SAILOR

Service Information No.
Kundendienst-Mitteilung No.
Service Information No.
Información de servicio No.
Servicemeddelelse No.

17

Sender SAILOR 56D.

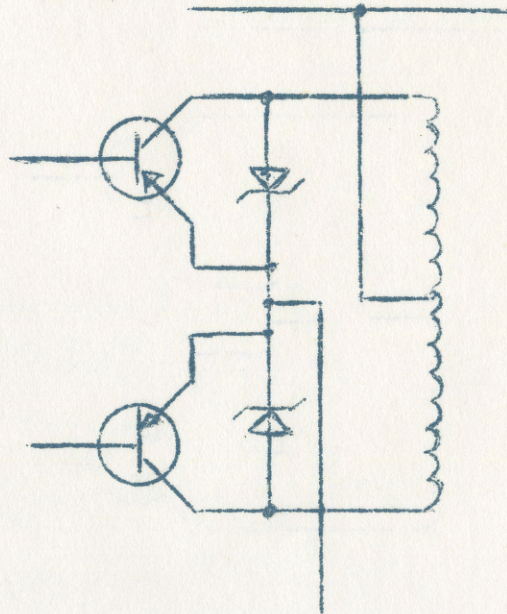
For at beskytte udgangstransistorerne i modulator og DC-converter mod transiente spidsspændinger, som i ekstreme tilfælde kan forekomme på skibsnet, vil der i de kommende serier 56D være monteret zenerdioder over collector-emitter strækningen på de 4 udgangstransistorer.

De benyttede zenerdioder er Silec type 1N3040B (68 volt \pm 5%).
